別表第二号中「

別記１　インターリーブ

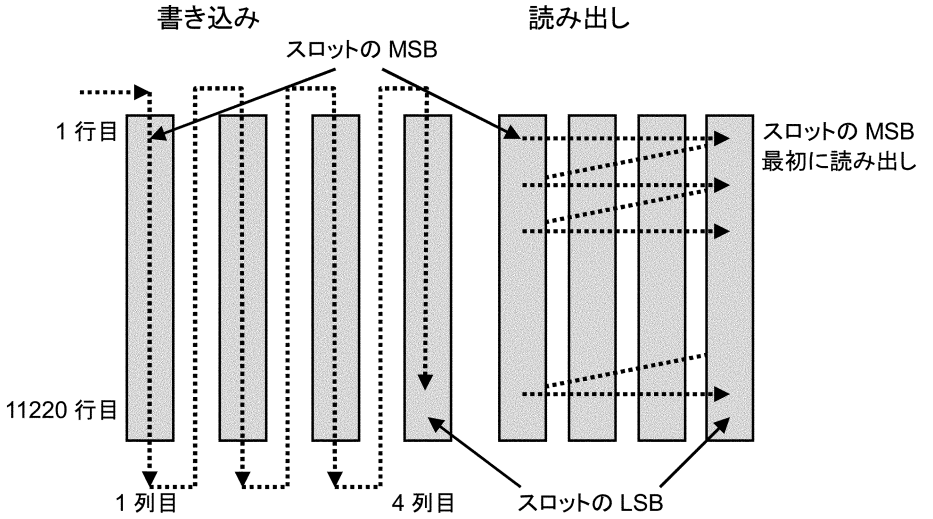
別表第六十一二号注６中③を④とし、②を③とし、①を②とし、②の前に次のように加える。

⑴　スロットの変調方式が十六値振幅位相変調の場合、'0000'を開始値として１ずつ増加させた値を'1111'まで順に並べ、これを２回繰り返したものとする。

ビットインターリーブ（符号化率 61／120 以上）

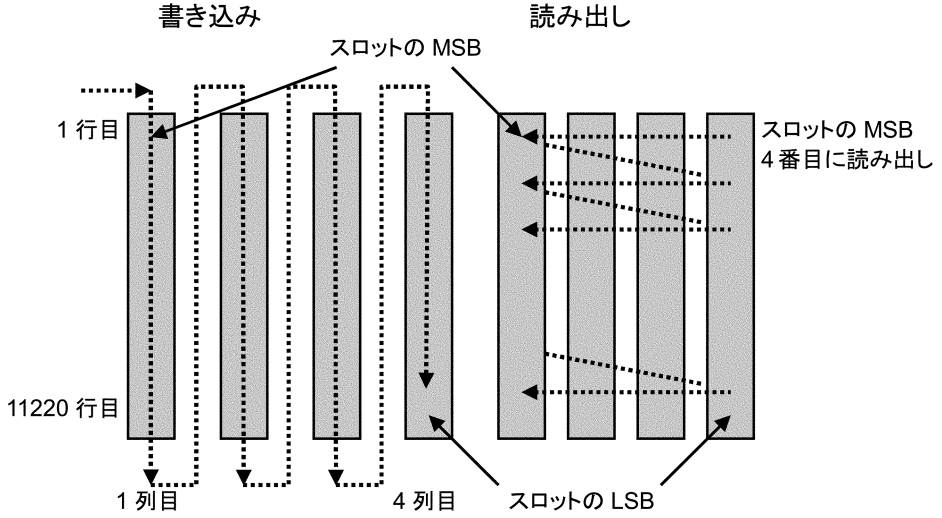
別表第六十一二号別記１を次のように改める。

インターリーブは、十六値振幅位相変調又は八相位相変調が割り当てられたスロットに対してビット単位でブロックインターリーブを行うものとする。ただし、十六値振幅位相変調又は八相位相変調以外の変調方式が割り当てられたスロットに対してはインターリーブを行わない。インターリーバの書き込み及び読み出しについては、以下のとおりとする。

⑴十六値振幅位相変調

スロットは11220行×４列の行列構造のインターリーバに列方向の順に書き込まれ、行方向の順に読み出される。ＭＳＢは符号化率61／120以上の場合は先に読み出され、符号化率が49／120以下の場合は４番目に読み出される。
